**Änderungsanweisung für AE 6490/91 - falls nebeneinander stehende LKW sich nicht in AM hören können**

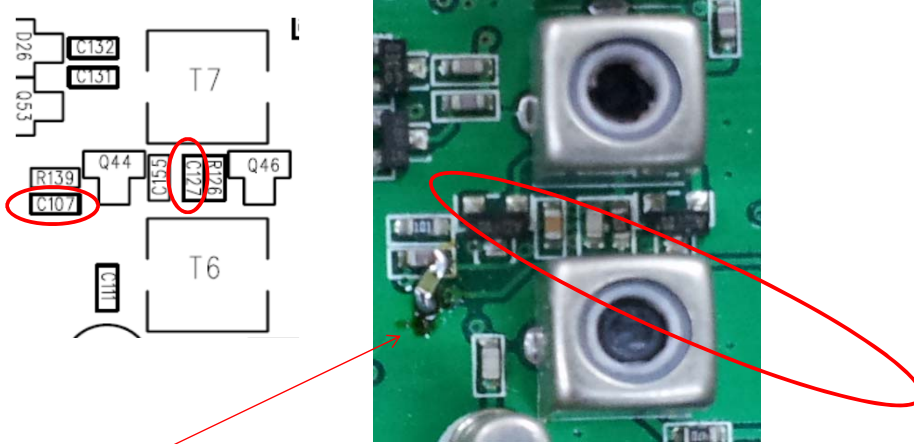
But The C127 position is not easy modify because The solder iron can't touch it.

So we are change of modify, Add Chip ceramic 180PF from C107 to Ground.

Da man schlecht an C 127 löten kann, ist es einfacher, 180 pF zusätzlich an gezeigter Stelle einzulöten.

| Description  | Location | Original | Add or change - Hinzufügen   |
| Chip Ceramic | C127     | 5PF      | 180PF  |
| Chip Ceramic | C107     | 12PF     | change to 6 pf or keep value as it is - auf 6 pF ändern oder Wert unverändert lassen |

**3. Measurement result.**

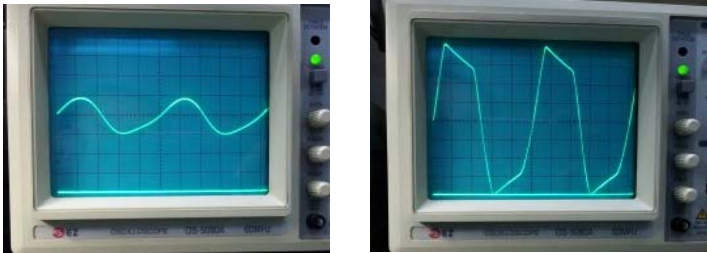
Test input condition : AM60%, RF output = 0 dBm, measurement channel frequency.

Before)

After)
